Ruimtelijke onderbouwing wijzigingen zonnepark Kanaaldijk-Zuid Heino I (Oost)

PowerField

Datum: januari 2024

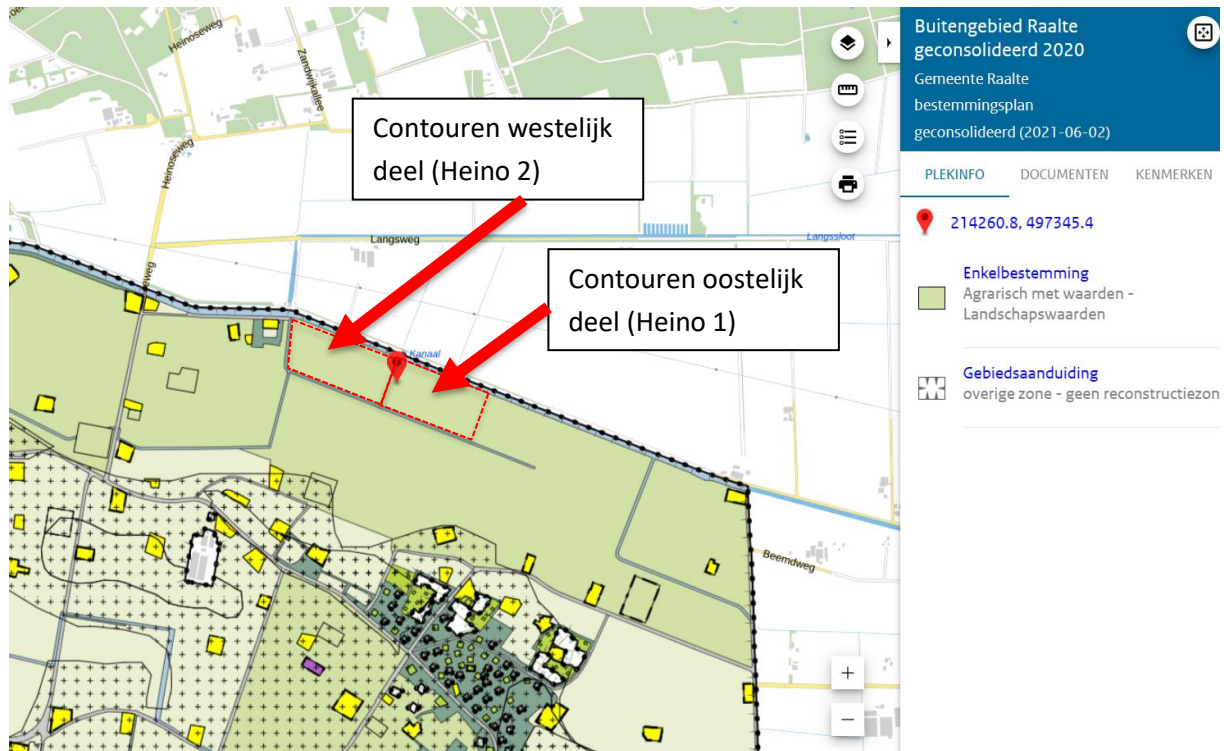
- In het dwarsprofiel uit het ontwerp van 2020 was een breedte van 2,5 meter tussen de zonnepanelen opgenomen. Dit hoort 1,5 meter te zijn. De afstand van 1,5 meter was wel correct in de technische tekening van 2020 opgenomen. Om dit te herstellen is in het aangepaste dwarsprofiel 1,5 meter opgenomen.
- In het dwarsprofiel uit het ontwerp van 2020 was een hoogte van de zonnepanelen van 2 meter opgenomen. Dit hoort 1,8 meter te zijn. De hoogte van 1,8 meter was wel correct in de tekst van het inrichtingsplan van 2020 opgenomen. Om dit te herstellen is in het aangepaste dwarsprofiel 1,8 meter opgenomen.
- Onder het hekwerk is een vrije ruimte opgenomen van 10 centimeter. In het dwarsprofiel uit het ontwerp van 2020 lijkt dit meer dan 10 centimeter te zijn. Om dit te herstellen is in het

aangepaste dwarsprofiel 10 centimeter opgenomen. Ook leek het hek lager dan 2 meter, om die reden is de bovenkant van het hekwerk in het dwarsprofiel op 2 meter getekend.

- De onderkant van de zonnepanelen bevindt zich op 60 centimeter van de grond. In het dwarsprofiel uit het ontwerp van 2020 lijkt dit minder hoog te zijn. Om dit te herstellen is in het aangepaste dwarsprofiel de onderkant van de zonnepanelen op 60 centimeter ingetekend. Daarnaast is in de reacties op het aangepaste plan aangegeven dat deze 60 centimeter niet was opgenomen. Dit is alsnog gedaan.

- De eigendomsgrens was niet goed weergegeven in de dwarsprofielen uit het ontwerp van 2020. In doorsnede A was aangegeven dat deze zich op de grens van de beschermingszone van het waterschap bevindt. In werkelijkheid is de strook in eigendom van het waterschap minder breed. Op de locatie van doorsnede A betreft dit 2,1 meter. De daadwerkelijke breedte fluctueert omdat de kadastrale grens niet overal exact gelijkloopt. De kadastrale grens is in het aangepaste dwarsprofiel op de juiste plek opgenomen.

Deze omissies zijn in de dwarsprofielen in het inrichtingsplan aangepast. Tenslotte zijn, om een en ander verder te verduidelijken, enkele extra dwarsprofielen toegevoegd aan het inrichtingsplan.

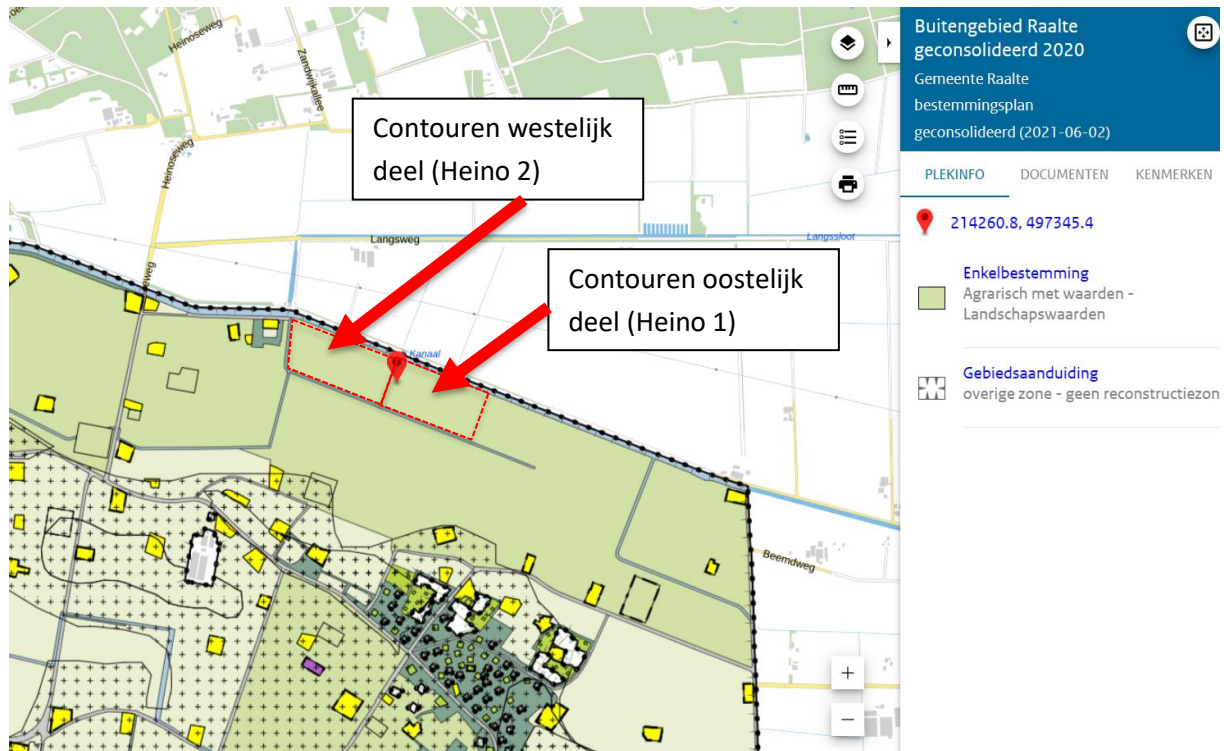
- In het dwarsprofiel uit het ontwerp van 2020 was een breedte van 2,5 meter tussen de zonnepanelen opgenomen. Dit hoort 1,5 meter te zijn. De afstand van 1,5 meter was wel correct in de technische tekening van 2020 opgenomen. Om dit te herstellen is in het aangepaste dwarsprofiel 1,5 meter opgenomen.
- In het dwarsprofiel uit het ontwerp van 2020 was een hoogte van de zonnepanelen van 2 meter opgenomen. Dit hoort 1,8 meter te zijn. De hoogte van 1,8 meter was wel correct in de tekst van het inrichtingsplan van 2020 opgenomen. Om dit te herstellen is in het aangepaste dwarsprofiel 1,8 meter opgenomen.
- Onder het hekwerk is een vrije ruimte opgenomen van 10 centimeter. In het dwarsprofiel uit het ontwerp van 2020 lijkt dit meer dan 10 centimeter te zijn. Om dit te herstellen is in het

aangepaste dwarsprofiel 10 centimeter opgenomen. Ook leek het hek lager dan 2 meter, om die reden is de bovenkant van het hekwerk in het dwarsprofiel op 2 meter getekend.

- De onderkant van de zonnepanelen bevindt zich op 60 centimeter van de grond. In het dwarsprofiel uit het ontwerp van 2020 lijkt dit minder hoog te zijn. Om dit te herstellen is in het aangepaste dwarsprofiel de onderkant van de zonnepanelen op 60 centimeter ingetekend. Daarnaast is in de reacties op het aangepaste plan aangegeven dat deze 60 centimeter niet was opgenomen. Dit is alsnog gedaan.

- De eigendomsgrens was niet goed weergegeven in de dwarsprofielen uit het ontwerp van 2020. In doorsnede A was aangegeven dat deze zich op de grens van de beschermingszone van het waterschap bevindt. In werkelijkheid is de strook in eigendom van het waterschap minder breed. Op de locatie van doorsnede A betreft dit 2,1 meter. De daadwerkelijke breedte fluctueert omdat de kadastrale grens niet overal exact gelijkloopt. De kadastrale grens is in het aangepaste dwarsprofiel op de juiste plek opgenomen.

Deze omissies zijn in de dwarsprofielen in het inrichtingsplan aangepast. Tenslotte zijn, om een en ander verder te verduidelijken, enkele extra dwarsprofielen toegevoegd aan het inrichtingsplan.

Afbeelding 5. Inrichtingsplan

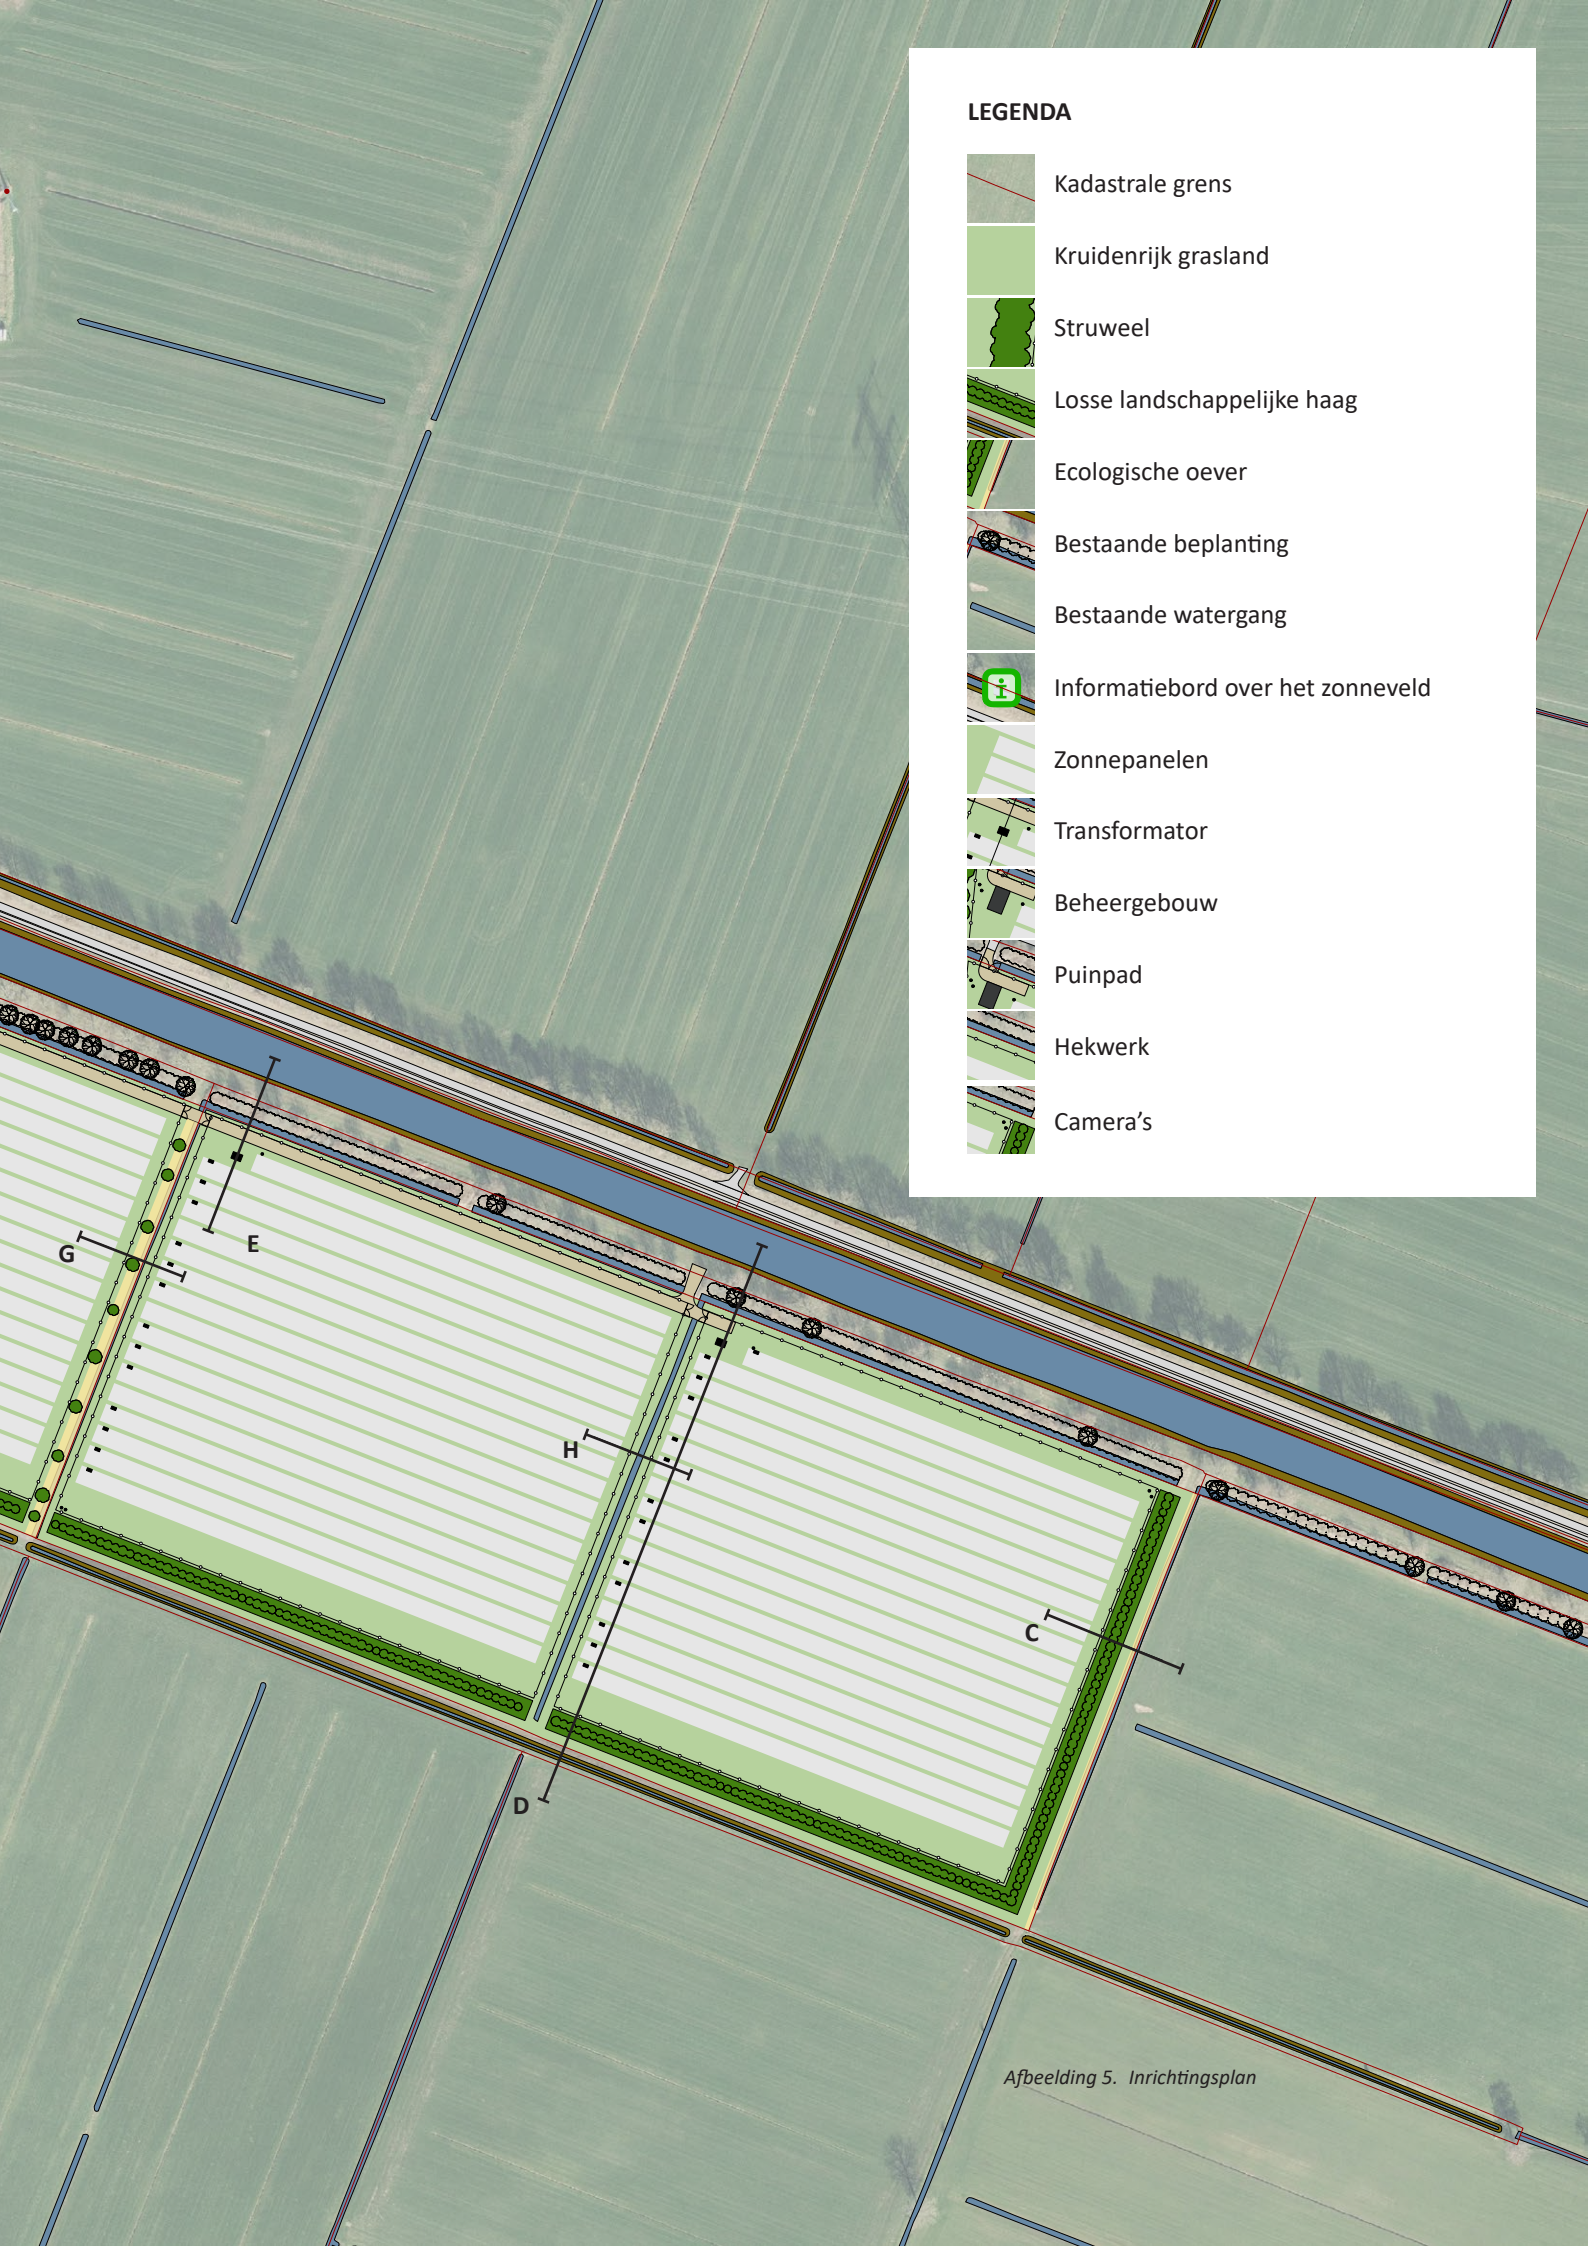
Het vergunde plan van 2020 is op een aantal punten gewijzigd. Deze punten staan hieronder beschreven. Gewijzigde teksten ten opzichte van het plan uit 2020 zijn in het hele document in het rood weergegeven.

1. Breedte en lengte van de rijen zonnepanelen. De ontwikkelingen in zonne-energie gaan snel; een paneel dat nu verkrijgbaar is, kan over een half jaar alweer uit de markt zijn. Ten tijde van de planontwikkeling (2019 - 2020) is gerekend en getekend met zonnepanelen van een bepaalde afmeting. Op basis daarvan is destijds een rijbreedte opgenomen van 6 meter. De zonnepanelen die geplaatst worden hebben een grotere afmeting (ze zijn langer en breder). Om die reden wijkt de breedte en lengte van een rij af van de tekeningen destijds bijgevoegd. De rijbreedte betreft nu 6,77 meter. Daarnaast wijkt de lengte van een rij panelen af van de lengte zoals in de tekening uit 2020 opgenomen.

2. Aantal rijen zonnepanelen. Een gevolg van bovenstaande wijziging betreft een vermindering van het aantal rijen zonnepanelen binnen het plangebied. Omdat een rij zonnepanelen breder is geworden, kunnen er minder rijen zonnepanelen worden geplaatst. In de oude situatie waren er 20 rijen ingetekend, in de nieuwe situatie 17.

4. Minder transformatoren en een ander formaat. In het originele plan waren vier transformatoren ingetekend. De vier trafo's die waren vergund hadden een oppervlakte van 12,77 m² en waren 2,89 m hoog. Bij de technische uitwerking van het project blijkt dat er in de praktijk kan worden volstaan met drie transformatoren. Deze hebben een ander formaat. Op het oostelijk gedeelte (Heino 1) worden nu twee transformatoren geplaatst met een oppervlakte van 9,88 m² en hoogte van 2,38 m. Op het westelijk gedeelte (Heino 2) wordt één transformatorstation geplaatst met een oppervlakte van 14,1 m² en hoogte van 2,33 m. In de oude positie werd er dus $12,77 \times 4 = 51,08$ m² aan bebouwing gerealiseerd en in de nieuwe situatie $9,88 + 9,88 + 14,1 = 33,86$ m². Dit resulteert in een afname van 17,22 m² aan oppervlaktebebouwing. De positie van de transformatoren wordt enkele meters verplaatst ten opzichte van de oorspronkelijke locatie.

5. Er hoeft géén inkoopstation meer te worden geplaatst. In het originele plan was een inkoopstation/onderstation van 40 m² opgenomen. Dit inkoopstation zou worden geplaatst om het zonnepark aan te sluiten op het elektriciteitsnet van Enexis. In de aanloop naar realisatie van het plan is initiatiefnemer in gesprek gekomen met de initiatiefnemer van het drijvende zonnepark op de REKO-plas. Het project op de REKO-plas had een magere businesscase vanwege een dure netaansluiting met (te) veel capaciteit. Initiatiefnemer heeft uiteindelijk het project op de REKO-plas overgenomen zodat de businesscase voor beide zonneparken verbeterd en beide zonneparken kunnen worden gerealiseerd op die netaansluiting (de voor zonnepark Heino gereserveerde capaciteit is teruggegeven aan Enexis waardoor andere projecten kunnen worden gerealiseerd). Dat betekent dat er geen inkoopstation hoeft worden geplaatst. Dit resulteert in een afname van 40 m² aan oppervlaktebebouwing.

6. Landschappelijke inpassing aan westzijde iets breder uitgevoerd. Aan alle zijden is het zonnepark voorzien van landschappelijke inpassing. Aan de westzijde is in het landschapsplan halverwege een knik in het zonnepark opgenomen. Dit is gedaan naar aanleiding van gesprekken met de bewoners van Kanaaldijk-Noord 1A en Kanaaldijk-Zuid 4. Doordat deze knik is opgenomen wordt het open zicht op het landschap voor hen zoveel mogelijk behouden. Aan de westzijde wordt deze landschappelijke inpassing in zijn geheel 16 meter breed, terwijl dit in de vergunde tekeningen varieerde en op een aantal plekken smaller dan 16 meter was.

Vergund in 2020 met bredere zones noord-zuid (bron: gemeente).

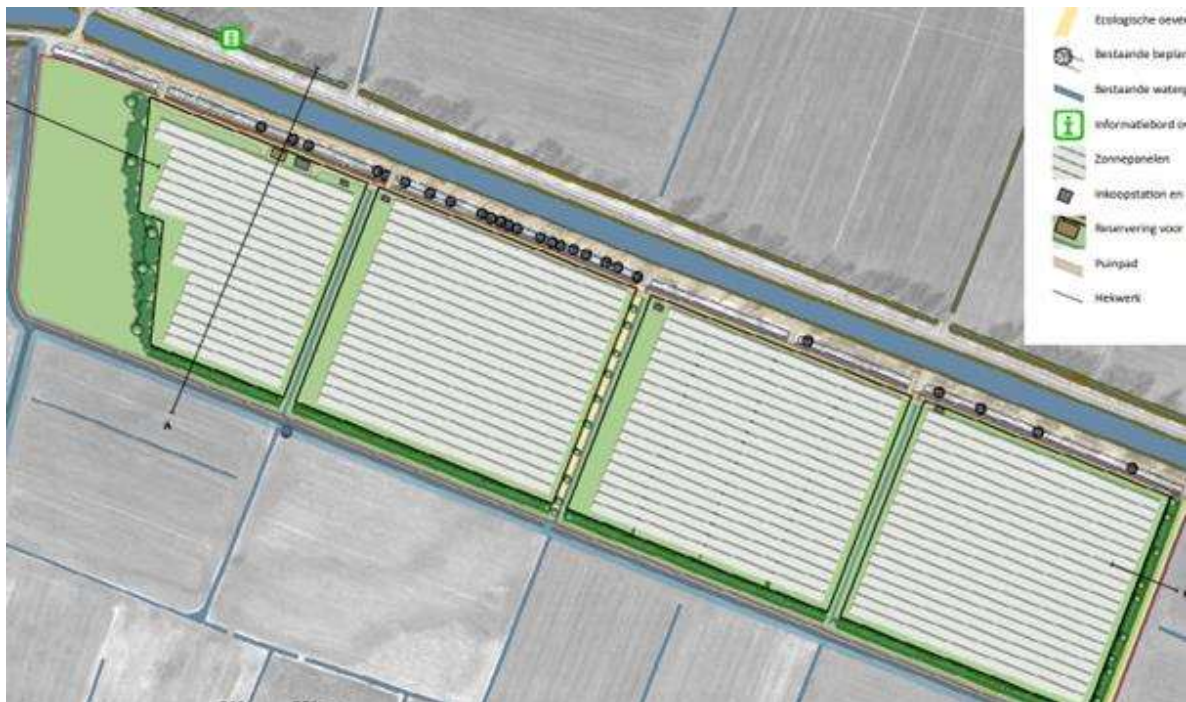
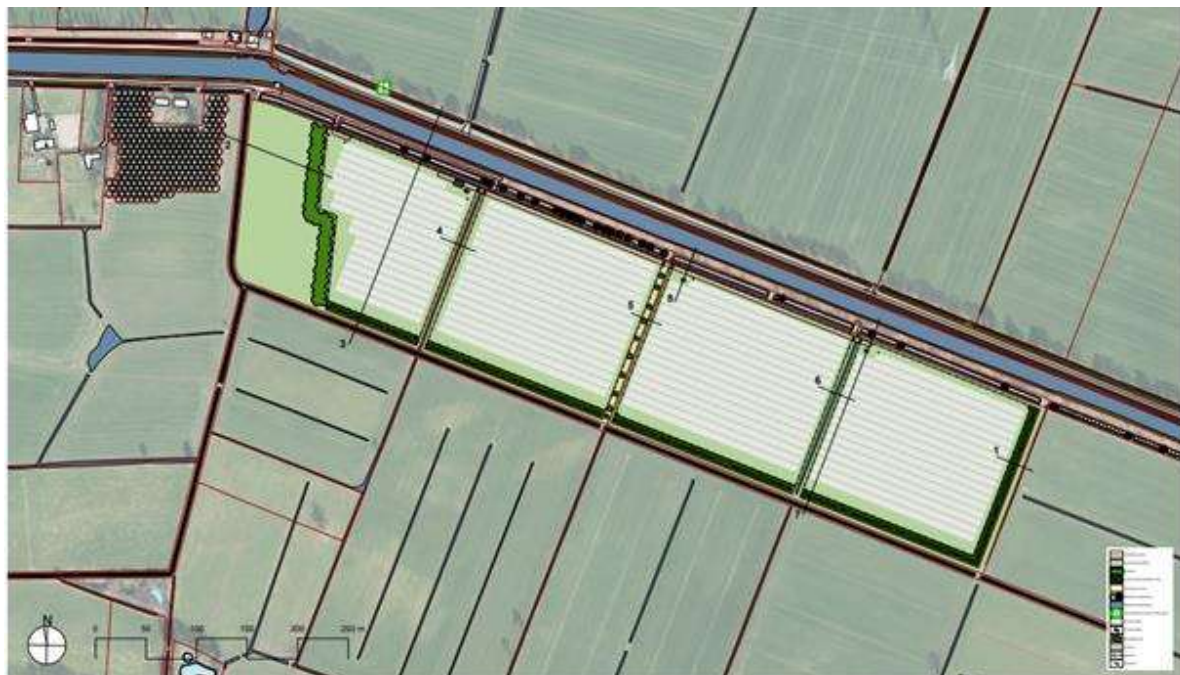
Huidige plan waarin meer ruimte aan de zuidzijde tussen de panelen en aanplant. De zones noord-zuid worden smaller uitgevoerd. De westelijke opgaande groenstrook wordt verbreed (op deze uitsnede niet goed zichtbaar) (bron: Eelerwoude).
